# インプレッサの改善対策について

平成20年 3月18日

富士重工業株式会社より、国土交通省にインプレッサの改善対策を届け出いたしました。

## 改善箇所説明図

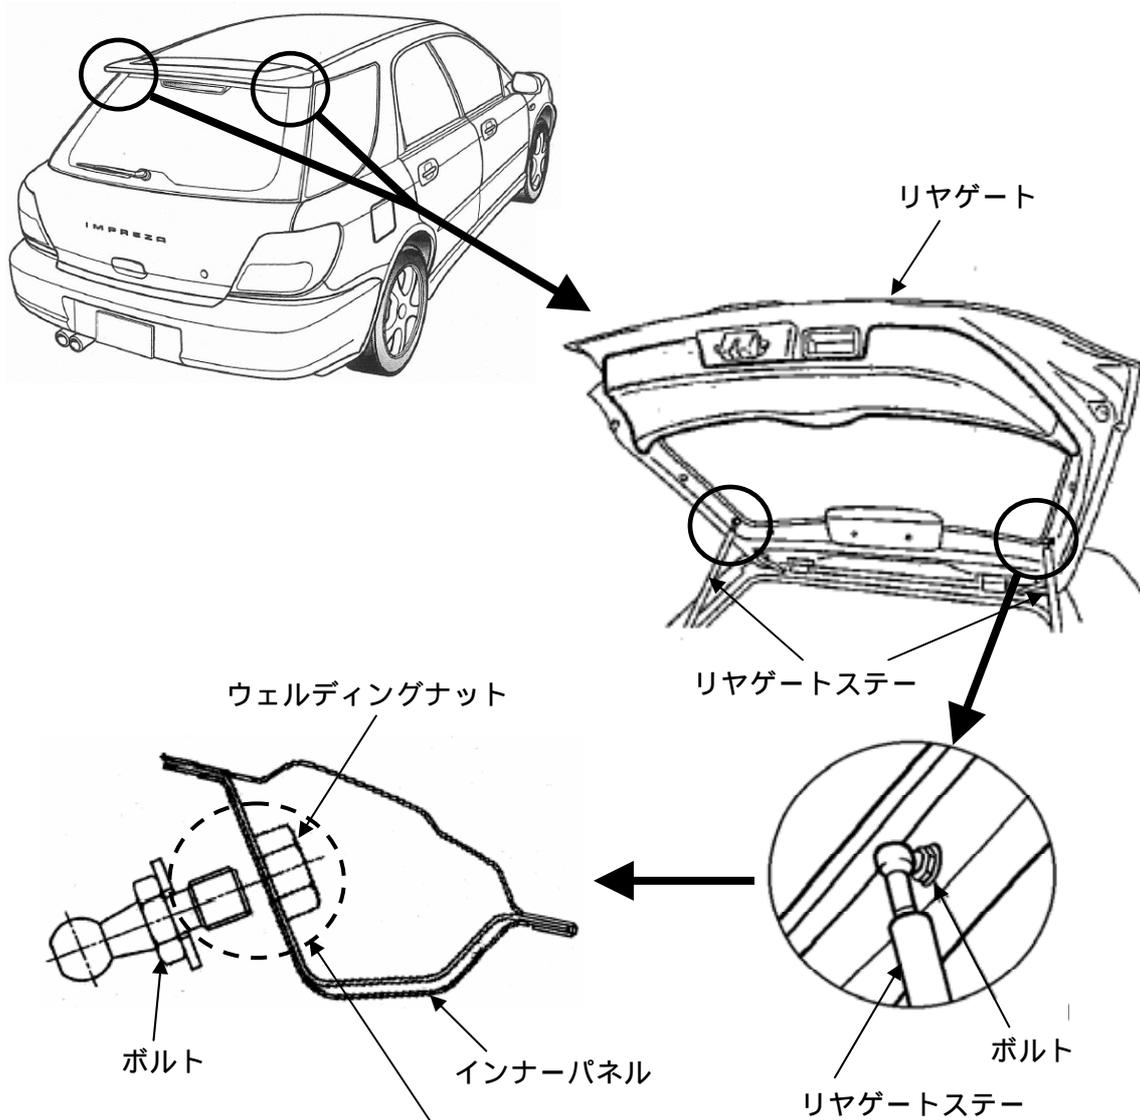
跳ね上げ式リヤゲートに取り付けられているリヤゲートステー取付用ボルトの締め付けトルクが不足しているものがある。そのため、リヤゲート開閉操作の繰り返しによって、リヤゲートステー取付部が破損して、リヤゲートが降下し身体の一部に当たるおそれがある。

全車両、リヤゲートステー取付用ボルトの締め付け状況を確認し、ボルト部に弛み・ガタつきがある場合は適正なトルクで締め付けを行う。また、取付部に亀裂・変形のあるものについては、板金修正を行うとともに、対策品のナットを取り付け、適正なトルクで締め付けを行う。

リヤゲートステー - の上端部に白マークを付ける。
